**DODATEK č. 2
KE SMLouvě O DíLO
Ev.č. VZ23018SoD**

1. V průběhu plnění předmětu Smlouvy o dílo (dále také jen Smlouva) uzavřené dne 15.04.2024 na základě výsledku veřejné zakázky „**REKONSTRUKCE BUDOVY A – II. ETAPA**“, interní ev. č. VZ23018, vyhlášené otevřeným řízením dle zákona č. 134/2016 Sb., o zadávání veřejných zakázek (dále jen „ZZVZ“) a zveřejněné ve Věstníku veřejných zakázek. pod ev. č. Z2023-038652 dne 01.09.2023 (dále jen „veřejná zakázka“), byla zjištěna potřeba provedení změny smlouvy specifikované níže.
2. Předmětem dodatku je změna realizace stavby podle změnových listů:
 - a. Změnový list č. 01 - Záchytné sítě s pochozími lávkami po obvodu střešní římsy
 - b. Změnový list č. 10 - Pažení stavební jámy
3. Odůvodnění a popis změn:

Změnový list č. 01

Změnový list č. 10

Záchytné sítě s pochozími lávkami po obvodu střešní římsy

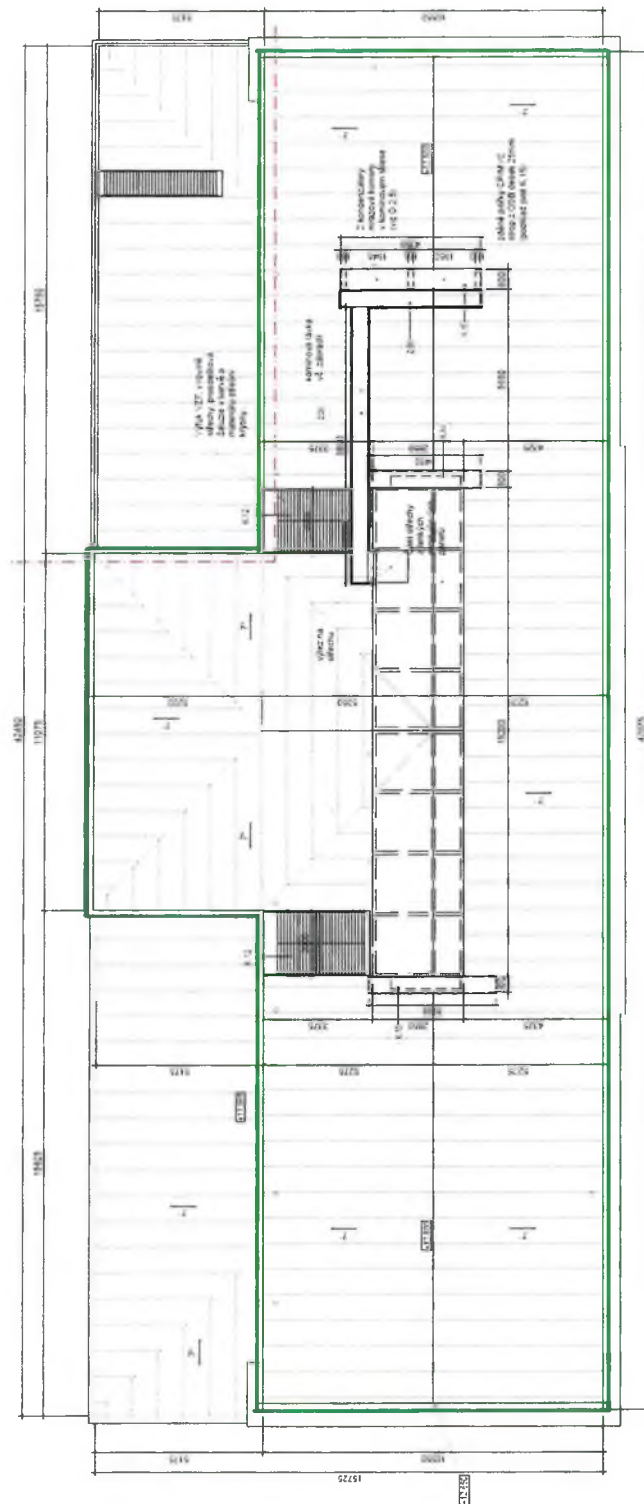
V soupisu prací, který je součástí zadávací dokumentace, je navrženo fasádní rámové lešení o šířce 0,9 m. Toto lešení nezohledňuje plasticitu fasády – mj. korunní římsu. Tato římsa by s ohledem na své vyložení nepřipustným způsobem snížila šířku pracovního prostoru nezbytného pro bezpečné provádění prací při odstraňování stávající střechy a při provádění nové střechy.

Z výše uvedeného důvodu je navrženo použití závěsného lešení o šířce 1,2 m, kdy v místě římsy zůstane zachován pracovní prostor 0,9 m. Lešení se skládá z konzol připevněných na chemické kotvy do obvodového zdiva, lávek, zábradlí, záchytných sítí a dalšího montážního materiálu. Předmětné lešení bude provedeno po obvodu celého objektu.

Rozsah lávek - po celém obvodu objektu v úrovni pod střešní římsou (viz. zeleně vyznačená čára):

PŮDORYS

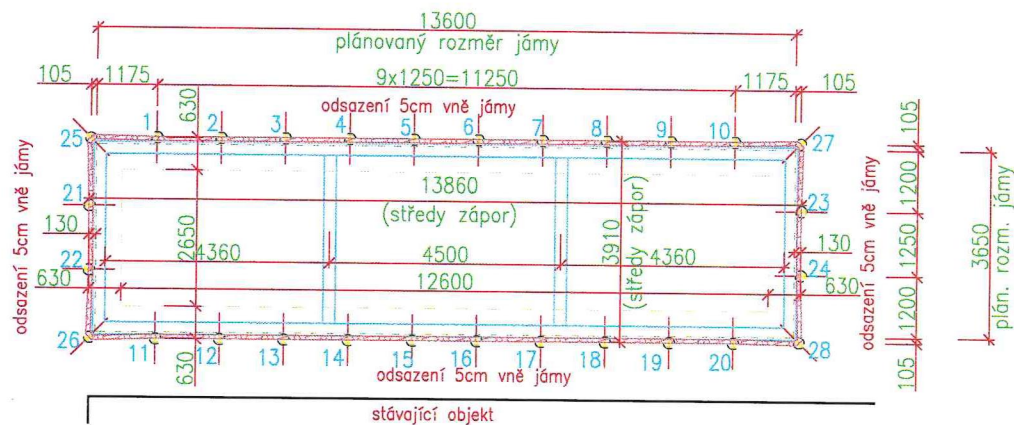
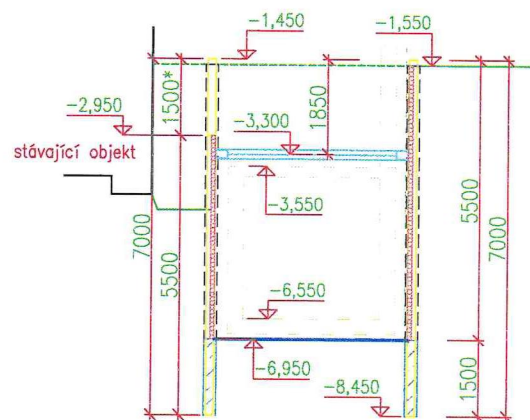
Předmětem Změnového listu je zajištění stavební jámy pro provedení přístavby na severozápadní straně stávajícího objektu.

Návrh v projektové dokumentaci, která je součástí zadávací dokumentace (Část stavebně konstrukční řešení), neodpovídá soupisu prací, který je součástí zadávací dokumentace. Řešení, navržené v projektové dokumentaci, počítá s tím, že záporny jsou součástí svařené ocelové konstrukce, která se má během výkopových prací postupně spouštět (podkopávat) z počáteční hloubky -0,5m, kde by byla zhotovena, až na dno stavební jámy (-3,0m). V omezeném prostoru jámy navíc navržené ocelové rozpěry znemožňují přístup manipulační techniky k provedení strojních výkopových prací a následnému odstranění výkopku. Toto řešení je z pohledu provádění stavebních prací nerealizovatelné, protože v prostoru uzavřeném ocelovou konstrukcí tvořenou záporami a dalšími prvky není možno provádět výkop trojně příslušnou mechanizací, jelikož je podstatným způsobem omezen manipulační prostor. Provádět výkop ručně není s ohledem na zajištění podmínek BOZP možné. Navíc by při realizaci tohoto řešení bylo nutné realizovat několik prostupů bílou vanou v místě příčných vzpěr této provizorní konstrukce, které by se následně mohly stát potenciálním zdrojem problémů s pronikáním vlhkosti do interiéru budovy, vyplývajících z obtížnosti dokonalého vodotěsného napojení konstrukcí.

Řešení, které je v soupisu prací, je v obecné rovině v pořádku (standardní záporové pažení), nicméně je sestaveno z nesprávných položek. Navržený profil zápor HEB 200 svou velikostí neodpovídá průměru vrtu, do kterého by měl být zasunut. Zvětšení průměru maloprofilového vrtu, aby do něj šla zasunout HEB 200 není možné, jelikož nejbližší profil vrtu je 600 mm a vrtná souprava, která je takový vrt schopna provést, neodpovídá svou hmotností a prostorovými nároky podmínkám staveniště.

Z výše uvedených důvodů byl návrh přepracován. Technické řešení vychází z varianty v původním soupisu prací, který je součástí zadávací dokumentace. Je navrženo zmenšení velikosti zápor z HEB 200 na IPE 160 tak, aby bylo možné profily zasunout do vyvrtaných otvorů. S ohledem na zmenšení profilu zápor bylo ovšem nezbytné zvýšení jejich množství. Dále bylo nezbytné změnit nesprávnou položku soupisu prací, jejímž předmětem je provedení vrtů, jelikož nezohledňovala stísněné podmínky staveniště (pol. č. 224511114 za pol. č. 224521114).

Stísněné podmínky jsou způsobeny tím, že prostor pro realizaci stavební jámy včetně jejího pažení je omezen nejen stávající rekonstruovanou budovou A, ale i zařízením staveniště s věžovým jeřábem, umístěným v těsném sousedství a dále přiléhajícím pozemkem ve vlastnictví VFN, která ze svých provozních důvodů nesouhlasí s využitím tohoto prostoru po dobu realizace stavební jámy. Tyto podmínky omezují provádění tím způsobem, že se vrtná souprava nemůže otáčet po celé své ose, tak jak je to běžné v situaci, kdy se tato technologie provádí na otevřeném prostoru (tzn. možnost otáčení vrtné plošiny o 360°). Z toho důvodu není možné plynulé odebírání odtěženého vývrtku. V případě této stavby je omezení daným prostorem dokonce takové, že se plošina bude moci otáčet pouze na max 30°, a jen na některých, nikoliv všech potřebných místech. Důsledkem stísněných podmínek je i to, že je nezbytné vytvoření plošné zábrany tak, aby sousední pozemky nemocnice VFN nebyly poškozeny a znečištěny, mj. v důsledku zvýšené prašnosti a byly stále využitelné jako příjezdové místo záchranné služby a pro trvalé parkování osobních automobilů zaměstnanců VFN.

zápory IPE 160

vrt $\varnothing 220\text{mm}$

zápory jsou již vykresleny v odsazených pozicích oproti plánované jámě – velikost odsazení je uvedena popisem v půdoryse

převážka a rozpěry: 2xUPE240

+ nezbytné plechy (nesmí zasahovat pod úroveň $-3,550$)

* tuto část zápor 11–23 lze odstranit během výkopových prací

výdřeva tl. 80mm

po provedení žb. konstrukce do úrovně $-3,550\text{rel.m.}$ lze demontovat převážku s rozpěrami a odstranit překážející část zápor 11–24 a 28 s výdřevou
